Resolución de la directora general de Armonización Urbanística y Evaluación Ambiental por la que se formula la declaración de impacto ambiental del proyecto PFV CUMBRES, sito en el polígono 61, parcelas 504, 507 y 510, TM de Felanitx (exp. 28A/2025)

DECLARACIÓN DE IMPACTO AMBIENTAL

El proyecto objeto del presente informe consiste en la instalación de un parque solar fotovoltaico de 4,64 MWp de potencia pico (con una potencia instalada de 4 MW) ubicado en suelo rústico, el cual prevé una superficie de ocupación territorial de 3,9 ha dentro de un área total de cierre de 5,09 ha.

Figura 3. Plano de implantación fotovoltaica del PFV Cumbres. Se muestra la ubicación de las placas, que marcan la poligonal, y la ubicación proyectada de los CT, CMM y del área perimetral vallada. Fuente: proyecto básico

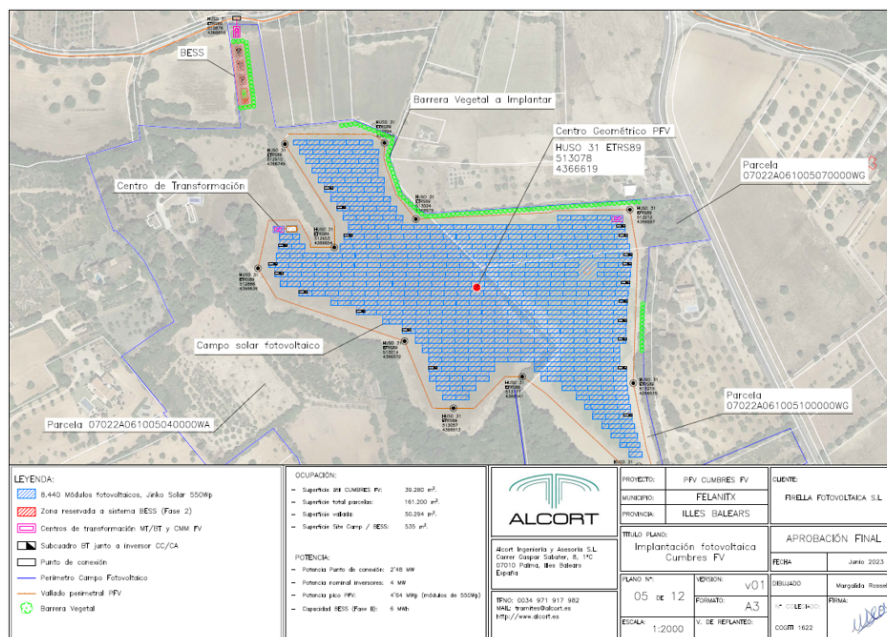
De entre ellos, destaca especialmente el yacimiento arqueológico de Firella. El diseño original de la planta prevé la ocupación de unos 300 m² en el interior del límite del área de protección del yacimiento para ubicar el Centro de Maniobra y Medida (CMM) y el futuro sistema de almacenamiento con baterías (BESS).

Esta superposición motivó el informe desfavorable del Ayuntamiento de Felanitx. El sentido negativo se fundamenta principalmente en el hecho de que una parte de la instalación se ha planteado dentro del área de protección de una zona arqueológica (la Vil·la romana del yacimiento de Firella), así como por consideraciones relativas al posible impacto visual y a la impermeabilización de una parte del suelo generada por las edificaciones del parque.

Figura 7. Propuesta de barrera vegetal del EsIA. Se propone una zona al noreste y una pequeña zona al este, así como una barrera vegetal rodeando el futuro sistema BESS

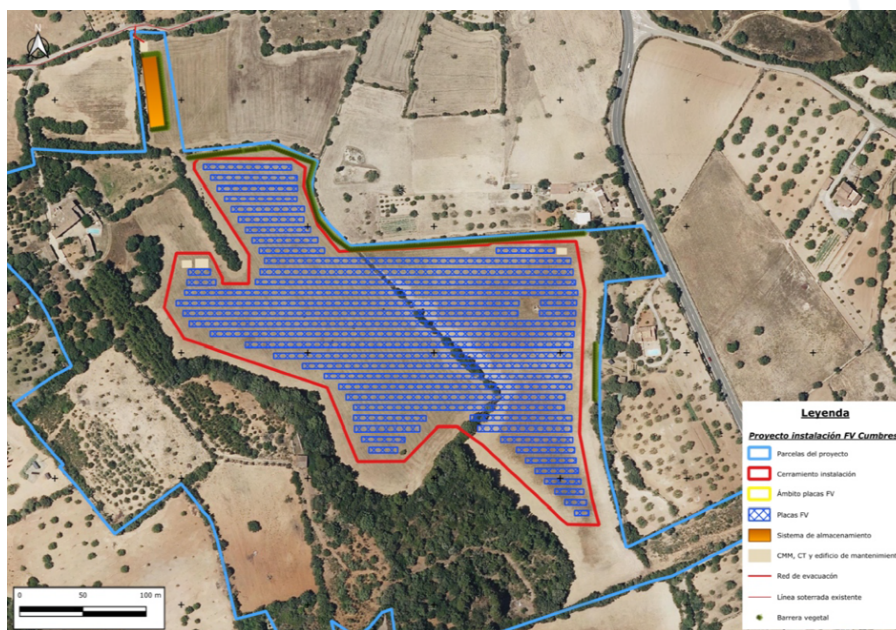
13-El EsIA propone la plantación de ejemplares de algarrobo (*Ceratonia siliqua*), olivo (*Olea europaea* var. *europaea*), acebuche (*Olea europaea* var. *Sylvestris*) y lentisco (*Pistacia lentiscus*) en la barrera vegetal. La franja de lentisco se plantará únicamente en las zonas donde no exista muro de piedra o donde no aparezca vegetación baja.

14-Para asegurar la efectividad de la barrera vegetal desde el inicio de la plantación, se deberán cumplir los criterios dimensionales establecidos en el EsIA. Los ejemplares a plantar (albarrobos, acebuches y matas) deberán tener una altura inicial mínima de entre 1,5 y 2 metros, y el mantenimiento y los riegos de apoyo iniciales deberán garantizar que se alcance una altura de 3 metros en un plazo máximo de 3 años. Asimismo, el Plan de Vigilancia Ambiental deberá garantizar la reposición de las posibles bajas o ejemplares muertos no sólo durante los primeros años de arraigo, sino de forma continuada durante toda la vida útil del parque fotovoltaico.

6. Se deberán hacer revisiones periódicas, mantenimiento, limpieza y reposición de los ejemplares muertos en la barrera vegetal durante toda la vida útil del parque. Esta previsión debe incluirse en el PVA (Plan de Vigilancia Ambiental).

8. Se replantará el máximo número posible de algarrobos en la barrera vegetal, especialmente los ejemplares adultos existentes en la parcela.

Figura 9. Radio de 250 metros alrededor del punto al que se han proyectado los BESS. Se comprueba que dis de esta zona se ubican HIC (color verde).

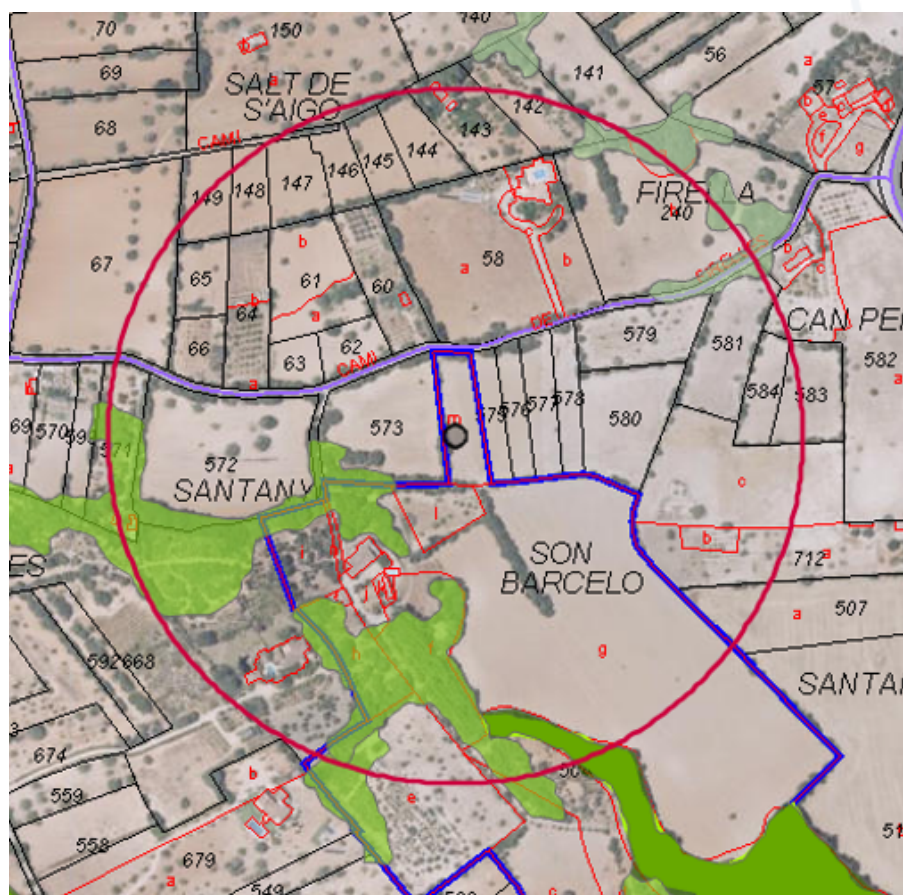
Debido a los riesgos asociados a estos sistemas, el futuro BESS debe estar a una distancia mínima de 250 m de cualquier zona forestal o garriga y a 100 m de viviendas aisladas. El emplazamiento proyectado en la documentación aportada no da cumplimiento a las distancias mínimas mencionadas.

En todo caso se deberán instalar aquellos sistemas de baterías con las mejores técnicas disponibles en cuanto a seguridad y renovación.
